manque de souplesse de la suspension, véhicule en position "INTERMÉDIAIRE"- TT Essence et Diesel

CITROËN	INFO RAPID	XANTIA
DEPARTEMENT APRES-VENTE QUALITE VEHICULE	CE - SUCC - AGENTS	3 N° 9

CITROËN XANTIA TT Essence et Diesel.

- Fig : 1 -

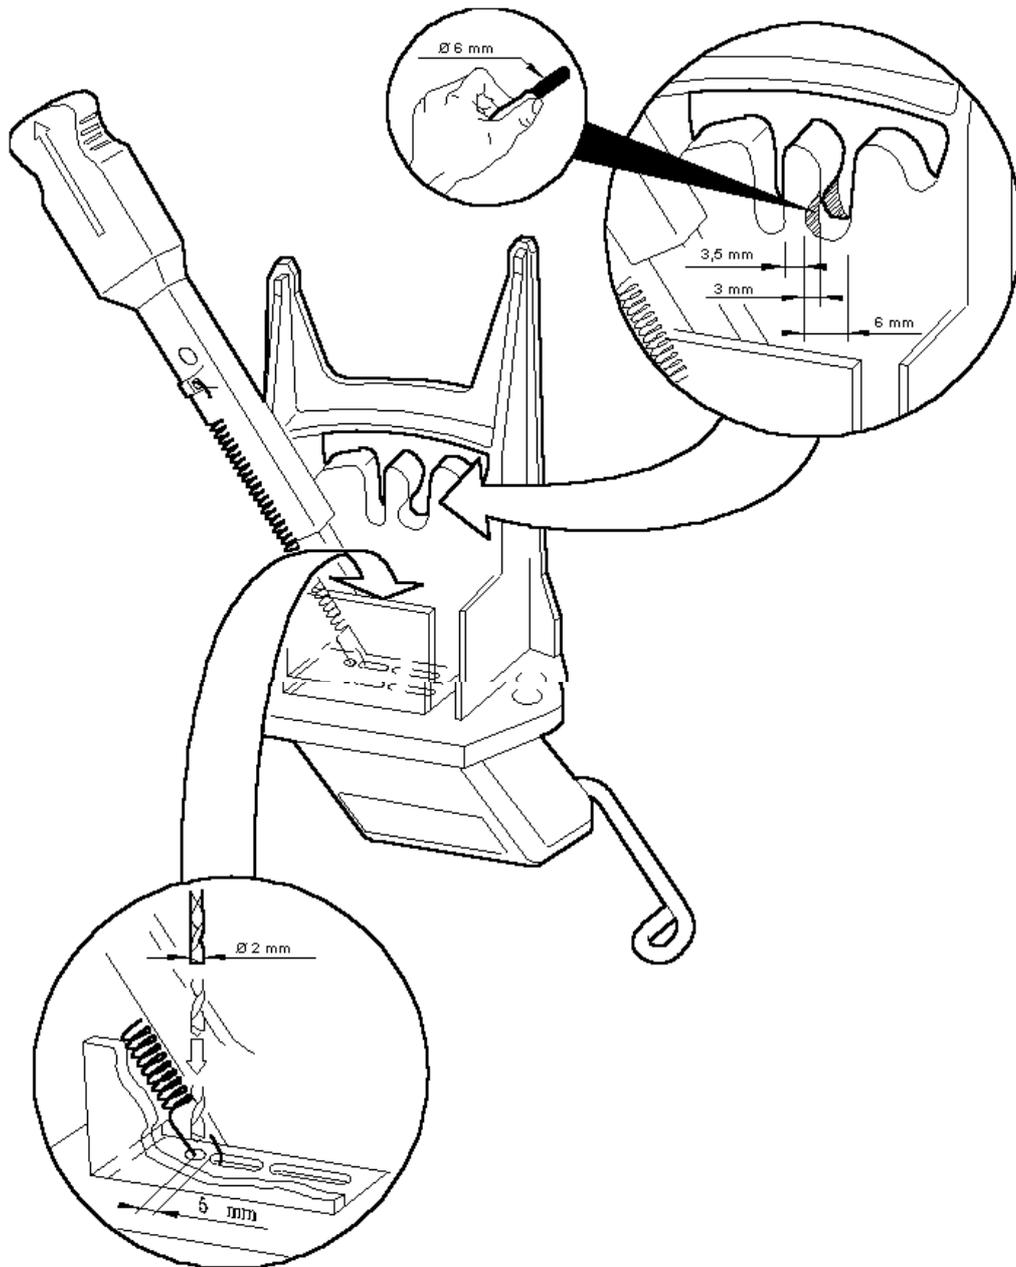
Manque de souplesse de la suspension, véhicule en position "INTERMÉDIAIRE".

La hauteur du véhicule en position "INTERMÉDIAIRE" est trop proche de la hauteur position "HAUTE".

Modification du cran de position "INTERMÉDIAIRE" sur la commande de hauteur.

Déposer la commande de hauteur.

Sur le cran de position "INTERMÉDIAIRE" de la commande de hauteur, à l'aide d'une lime, réaliser une encoche de \varnothing 6 mm sur une profondeur de 3 mm.

ATTENTION : L'épaisseur finale de la cloison doit mesurer 3,5 mm MINI.

Changer le point d'ancrage du ressort de commande, afin de rattraper le jeu engendré par la réalisation de l'encoche :

- percer un trou de \varnothing 2 mm, à 5 mm de l'ancien accrochage du ressort
- positionner le ressort dans son nouveau point d'ancrage

Poser la commande de hauteur.
